# **Bebauungsplan und Örtliche Bauvorschriften „Mattental“, Gemeinde Rümmingen**

Erneute Formelle Beteiligung vom 20.12.2023 bis 31.01.2024

Stellungnahmen der Behörden und Träger öffentlicher Belange  
gem. § 4 Abs. 2 BauGB i.V.m. § 4a Abs. 3 BauGB

Abwägungsvorschläge zu den eingegangenen Stellungnahmen

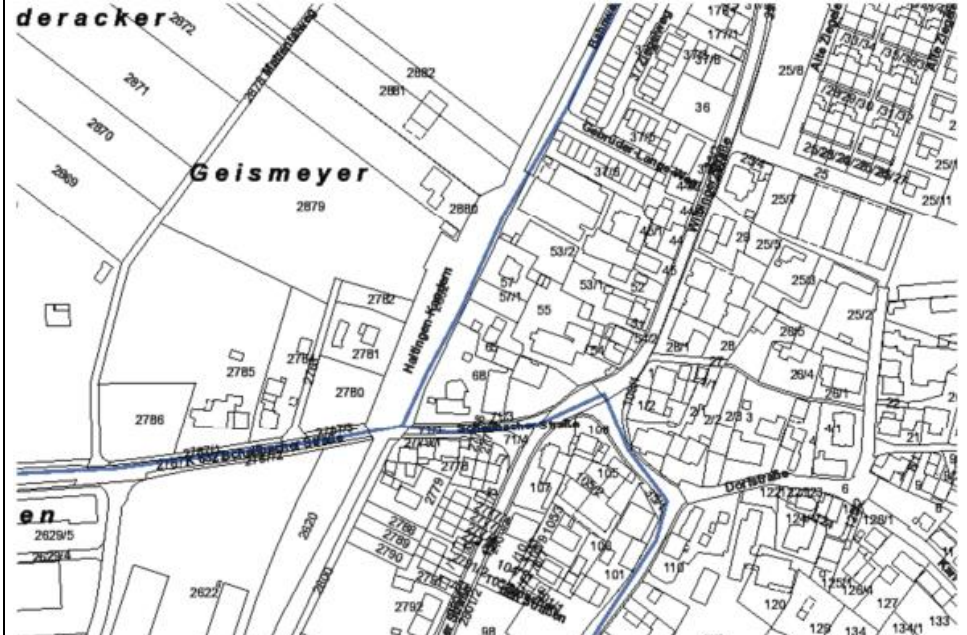
Lfd. Ziffer	Name / Institution, Stellungnahme	Abwägungsvorschlag der Stadtbau Lörrach und der Verwaltung
noch A	<p><b>Fachbereich Umwelt, Sachgebiet Grundwasser &amp; Boden</b></p> <p><u>Altstandort</u> Die in den Bauvorschriften erwähnte Fläche BAK 1773-000 ist im zeichnerischen Teil darzustellen, siehe Plan mit Darstellung und Abgrenzung der Fläche.</p> 	<p><b>Teile der Stellungnahme werden berücksichtigt.</b></p> <p><b>Wird berücksichtigt.</b> Die nachrichtliche Übernahme der Altlastenfläche in den zeichnerischen Teil des Bebauungsplans ist erfolgt. Da die Eintragung auf der bereits schraffierten Fläche schwierig zu erkennen ist, wurde zur besseren Orientierung die Flurstücksnummer in der nachrichtlichen Übernahme zu den textlichen Festsetzungen ergänzt.</p>
	<p><u>Bodenschutz</u></p> <p>Seit 1. August 2023 gelten neue abfallrechtliche Regelungen, die sämtliche bisherigen länderspezifischen Regelungen außer Kraft setzten. Es handelt sich um die Mantelverordnung (Verordnung zur Einführung einer Ersatzbaustoffverordnung (ersetzt den RC-Erlass), zur Neufassung der Bundesbodenschutz- und Altlastenverordnung (ersetzt die VwV Boden) und zur Änderung der Deponieverordnung und der Gewerbeabfallverordnung).</p> <p>Beim Auftragen von Bodenmaterial sind die Bestimmungen der §§ 6-8 BBodSchV in Verbindung mit der DIN 19731 (aktuelle Version: DIN 19731:2023-10) zu beachten. Mit den §§ 6 bis 8 BBodSchV sind die Anforderungen an das Auf- und Einbringen von Materialien rechtsverbindlich festgeschrieben. In der DIN 19731 finden sich Hinweise zum sachgerechten Umgang mit Bodenmaterial.</p>	<p><b>Wird zur Kenntnis genommen.</b></p> <p><b>Wird zur Kenntnis genommen.</b></p>
